NEUBAU WOHNGEBÄUDE HAUDERBOSCHEN - HANDOUT ZUR PREISGERICHTSSITZUNG

18.02.2020

Auffälligkeiten aus der Vorprüfung

Perspektive

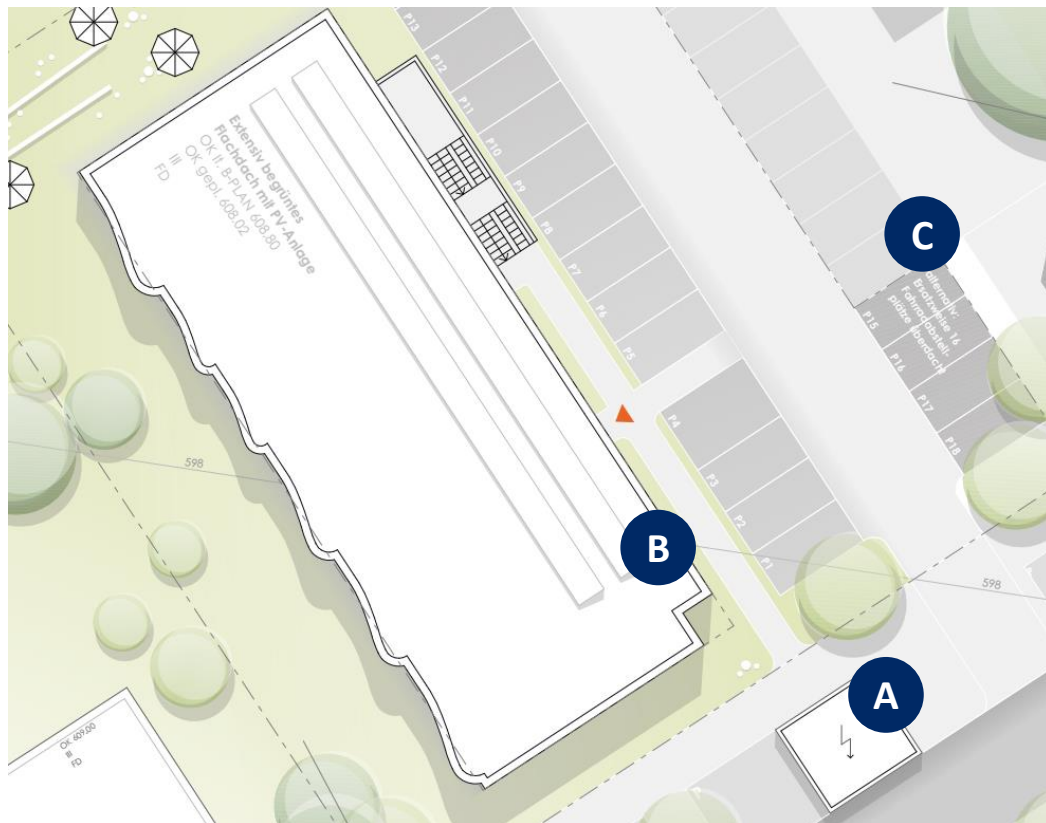
M Rollläden

Lageplan

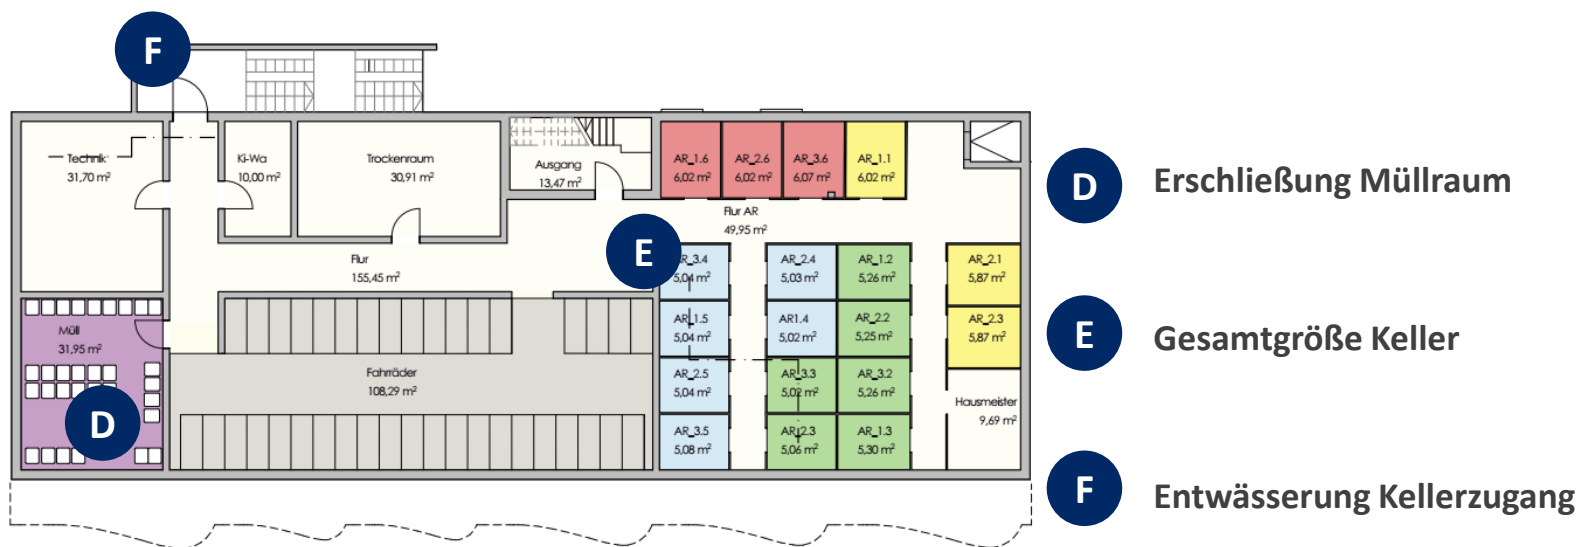
- A** Lage Trafostation
- B** Kein Zugang zum Dach hinsichtlich Pflege
- C** Erschließung Parkplätze Nachbar

Perspektive

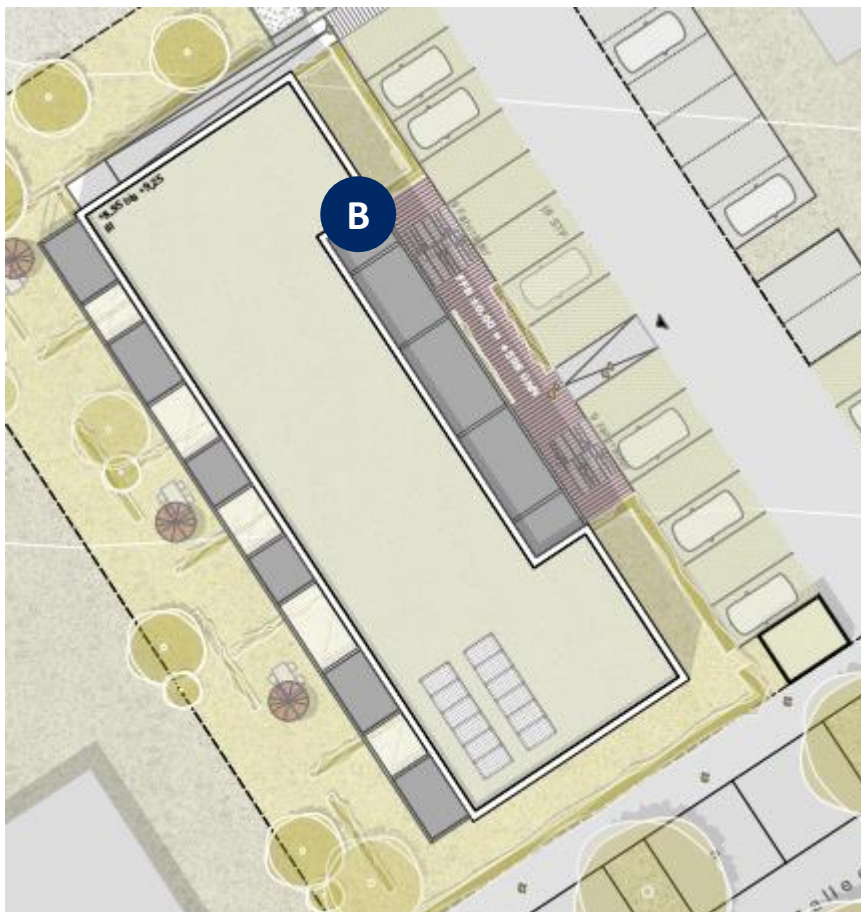
Erschließung UG über Außen mit Witterungseinfluss (Entwässerung Kellerzugang)

UG

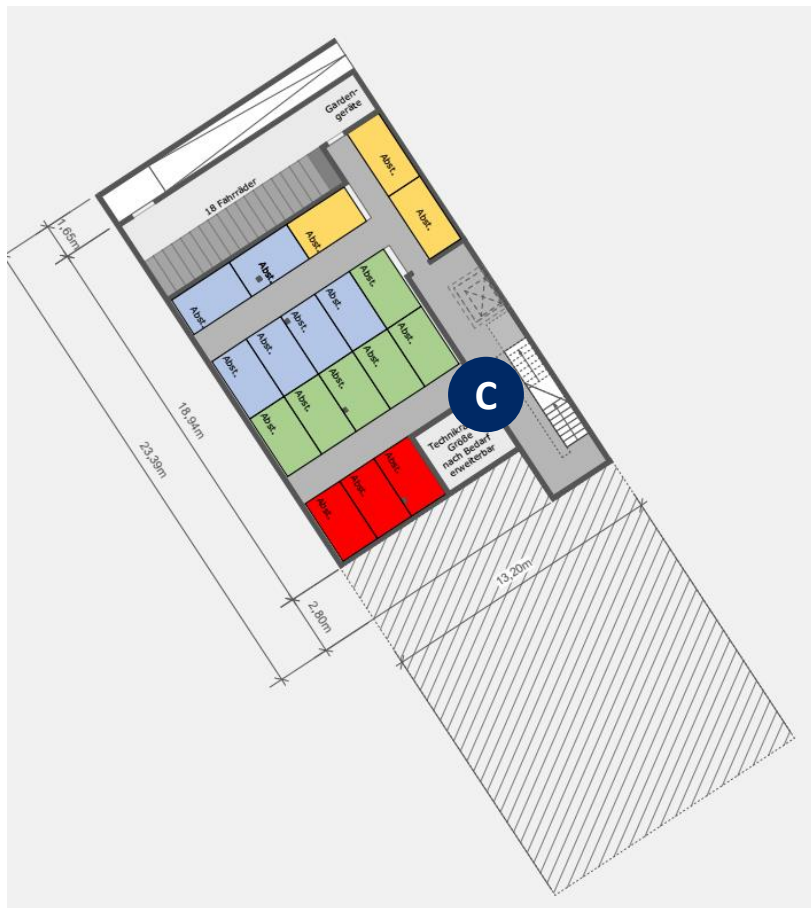
Größe Technikraum

EG

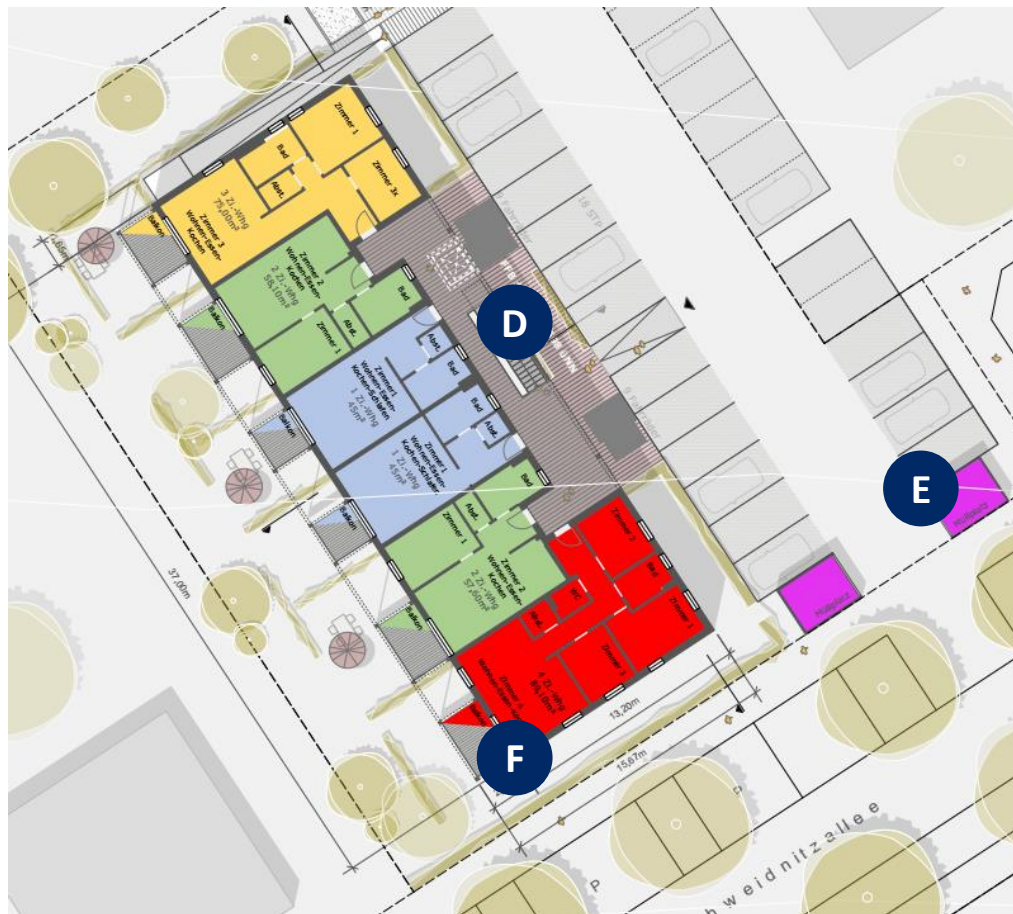
- D** Erschließung/Sicht auf Gehweg und Straße
- E** Sichtbeziehung Stellplätze/Fußweg
- F** Sichtschutz

1.+2.OG

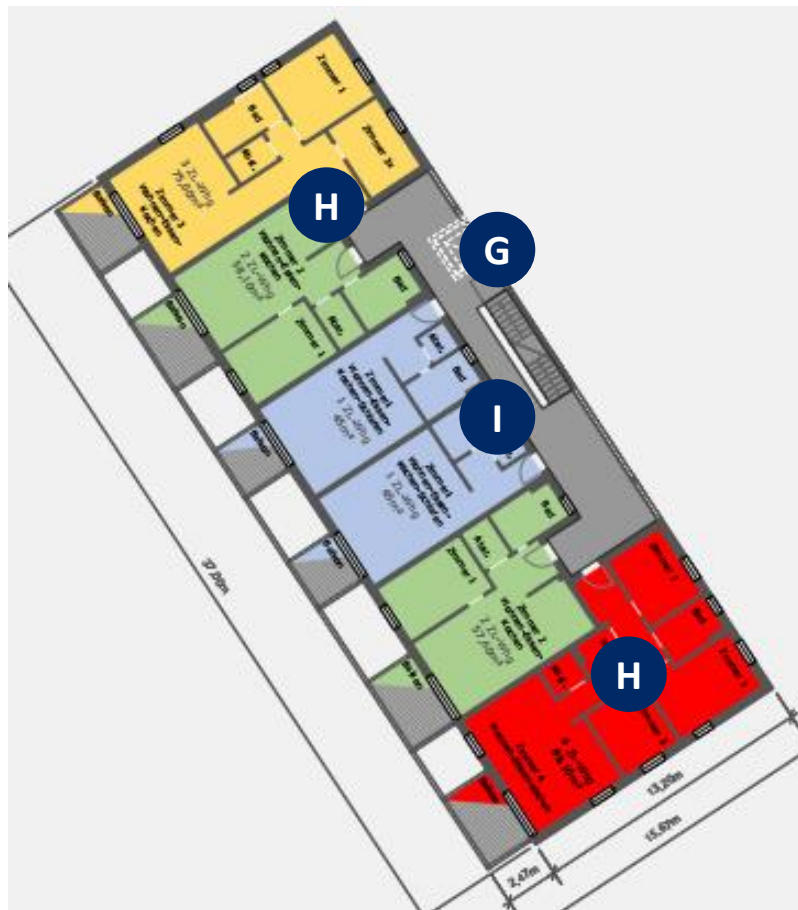
- G** Breite Laubengang
- H** Allgemein fehlt Möblierung zur Orientierung der Funktion
- I** Außeneinheiten haben keine gemeinsame Schachtbelegung (HLS)

Perspektive

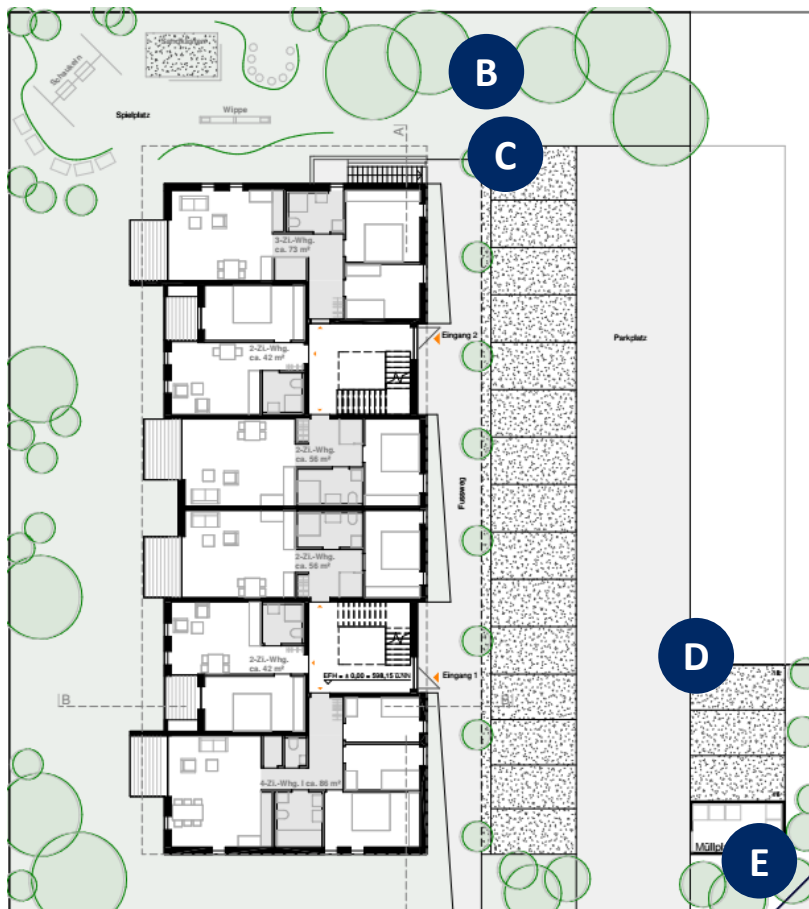
A Kein Zugang zum Dach hinsichtlich Pflege

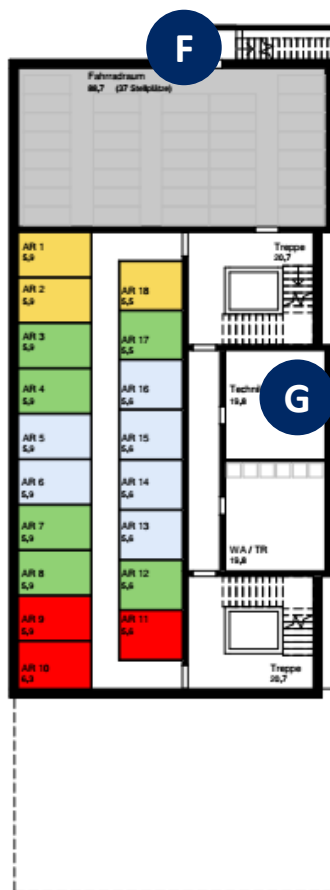
F Entwässerung Kellerzugang

G Große Technikraum

EG

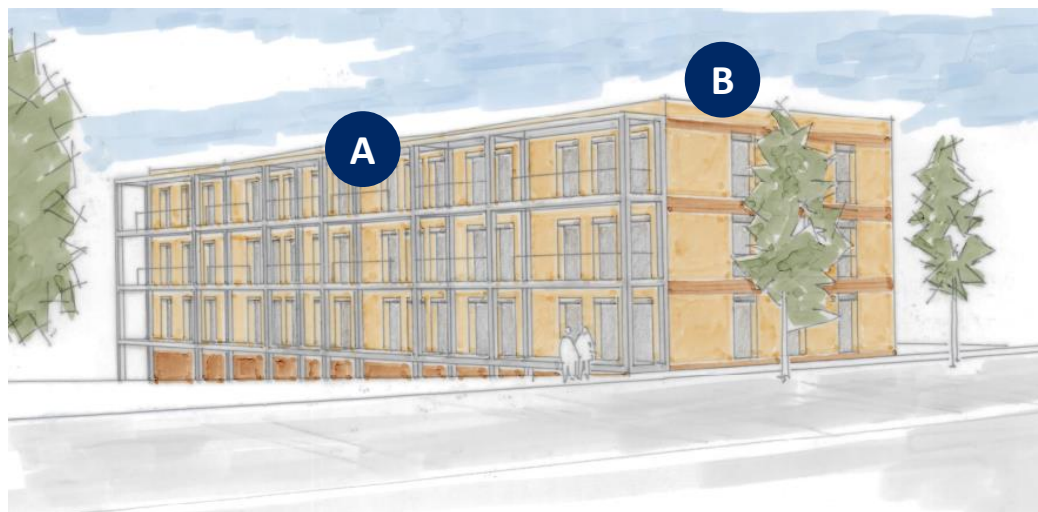
- D** Orientierung unmittelbar zu den Stellplätzen
- E** Brandschutzkonzept
- F** Wohnungen 1-Personen-Haushalt ausschließlich in Nordausrichtung
- G** Gäste WC in 3-Personen-Haushalt

EG

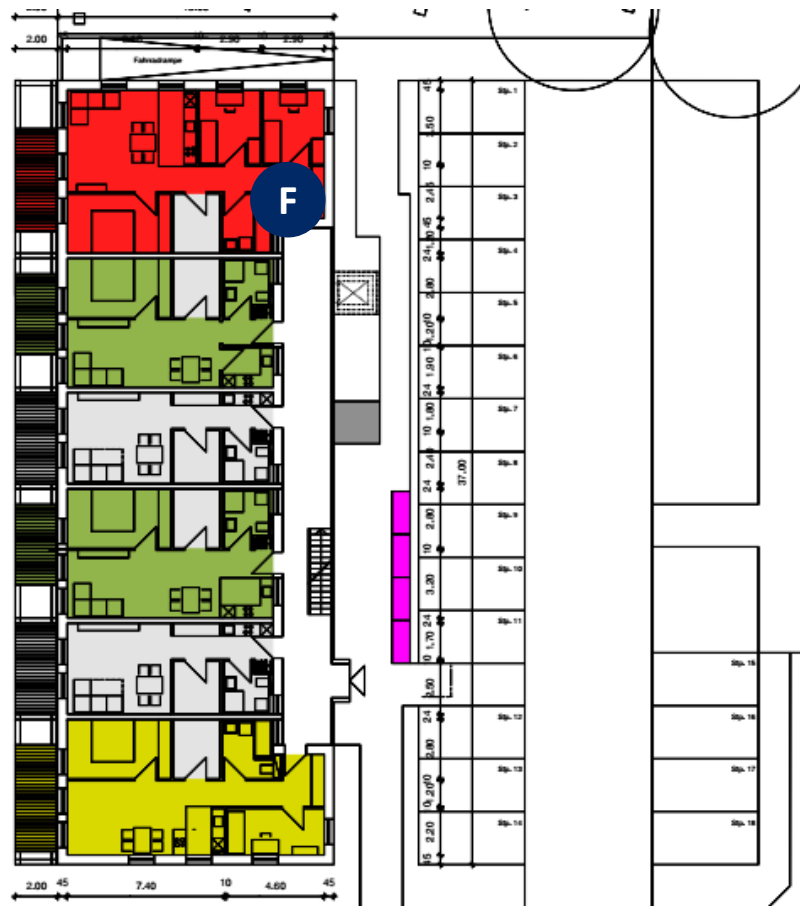
Gäste WC in 3-Personen-Haushalt

Perspektive

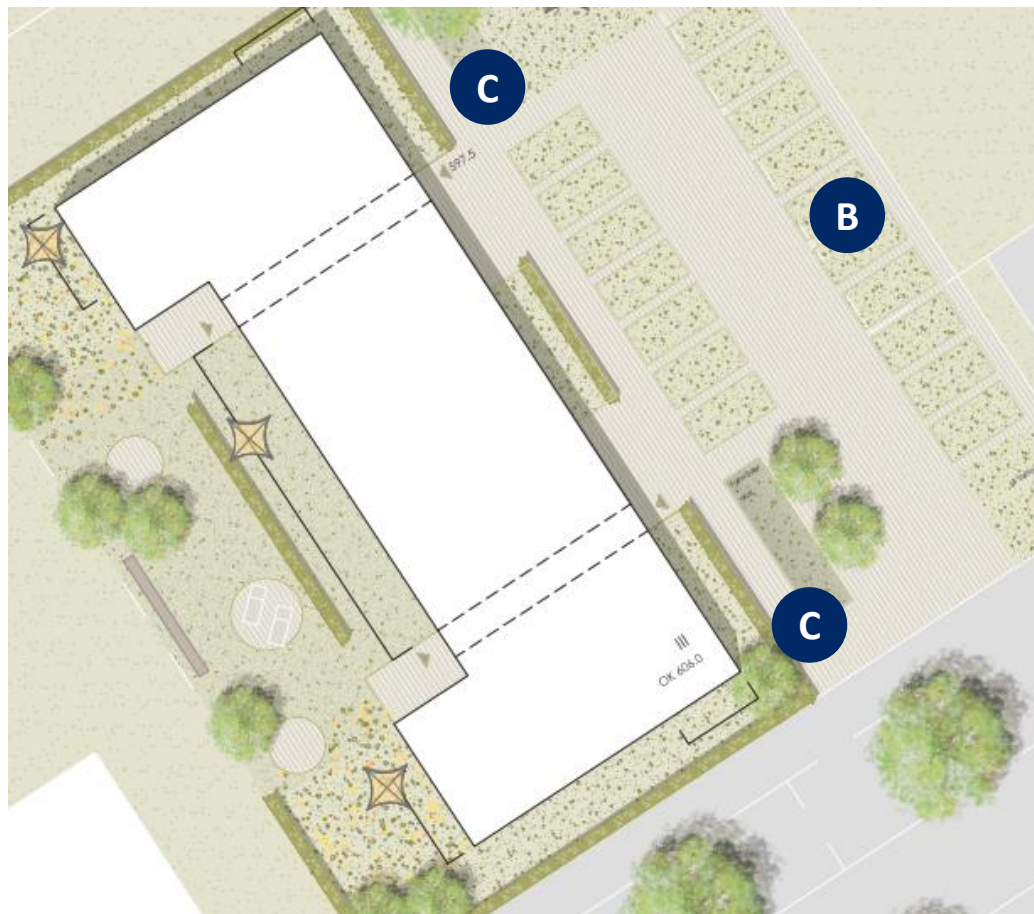
A Kein Zugang zum Dach hinsichtlich Pflege

EG

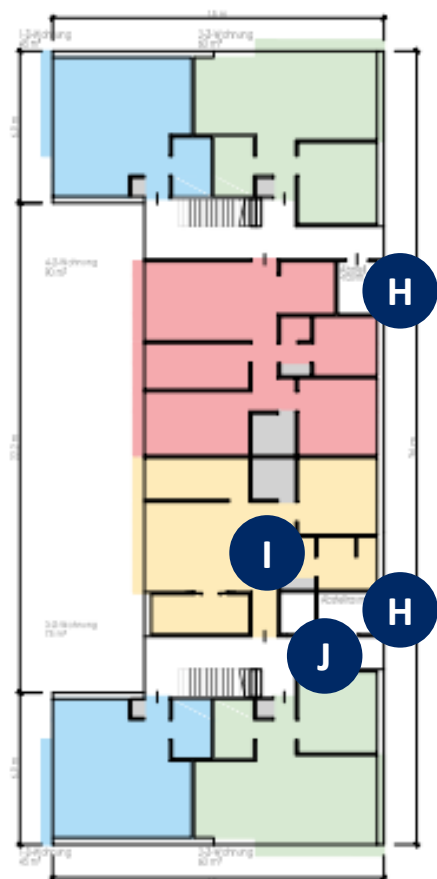
D Allgemeine Wandstärke zu öffentlicher Erschließung sehr dünn gehalten (Schallschutz, erforderliche Reduktion NUF)

E Wandstärke Aufzugschacht sehr dünn gehalten (Schallschutz)

F Gäste WC in 3-Personen-Haushalt

G Organisation Küche/Nassräume kaum/keine gemeinsame Schachtauslegung (HLS)

Fassadenschnitt

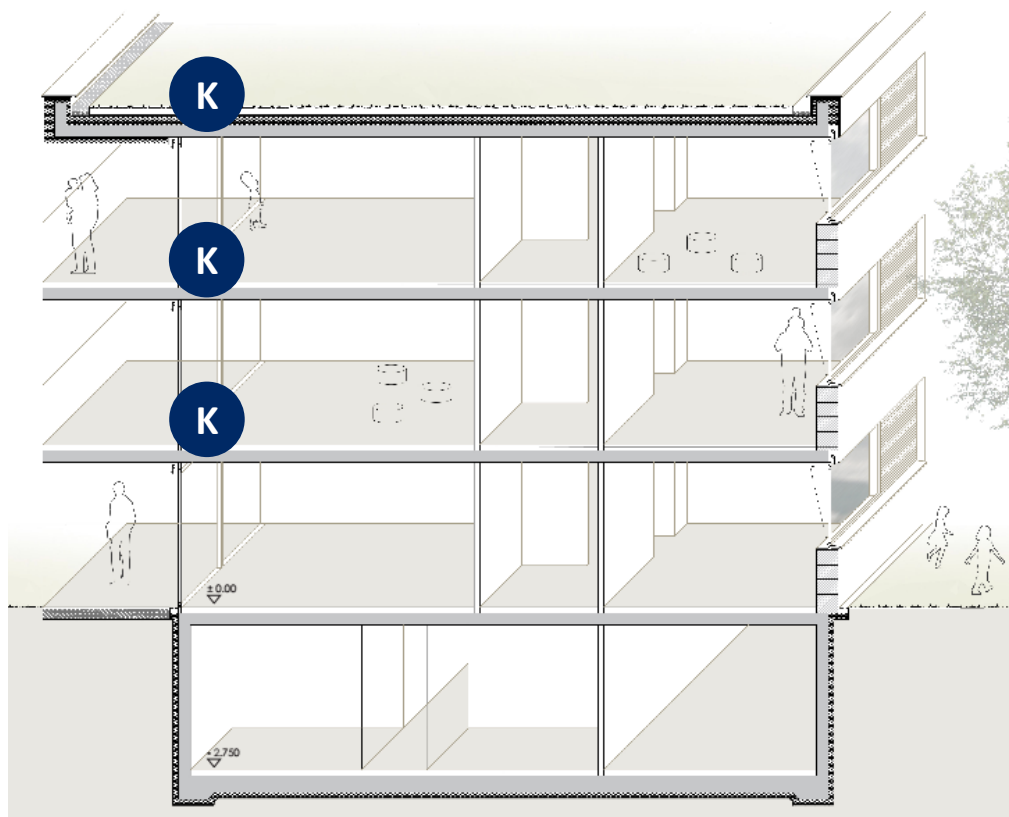
K Trennung bauphysikalisch erforderlich

1.+2.OG

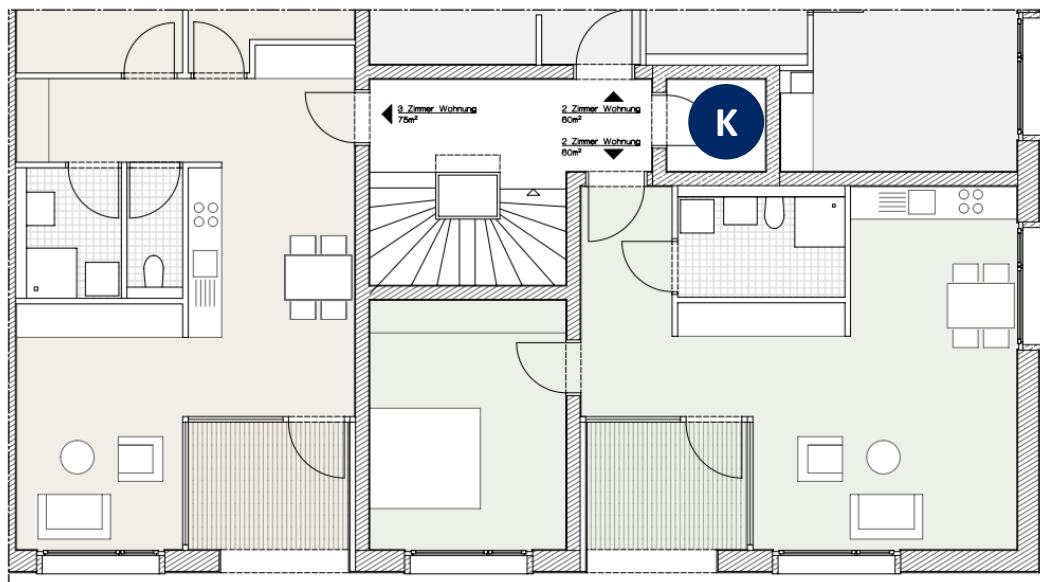
Größe Abstellraum

Anzahl erforderlicher Schächte

Anteil Flur

Fassadenschnitt

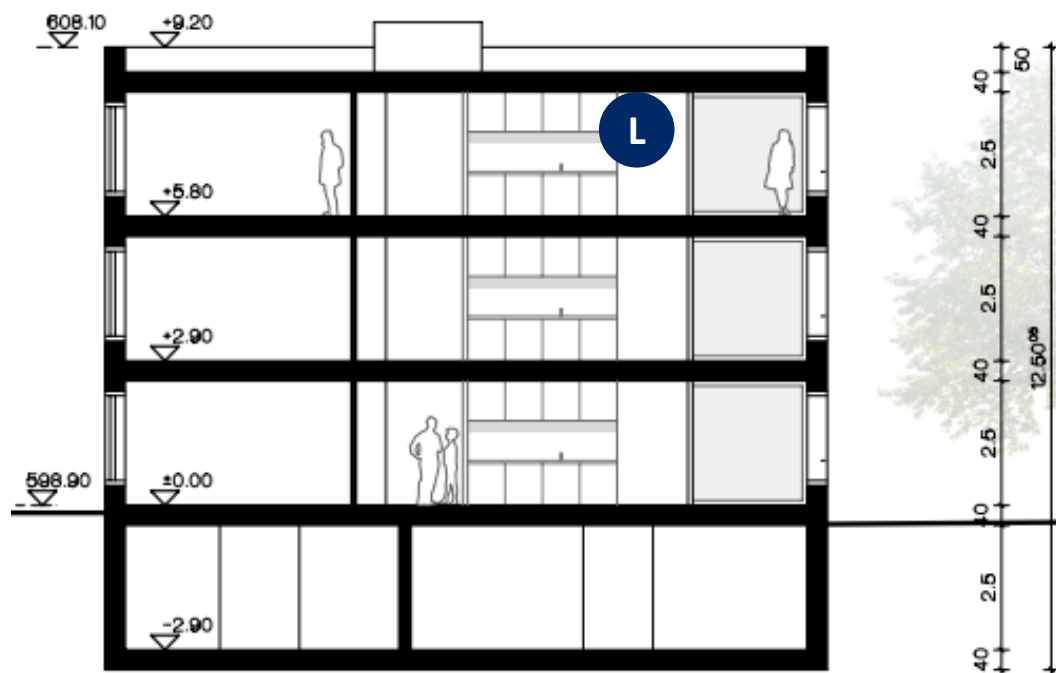
L Höhe abzüglich Dämmung, Putz, Bodenaufbau, resultierend ist eine geringe lichte Deckenhöhe
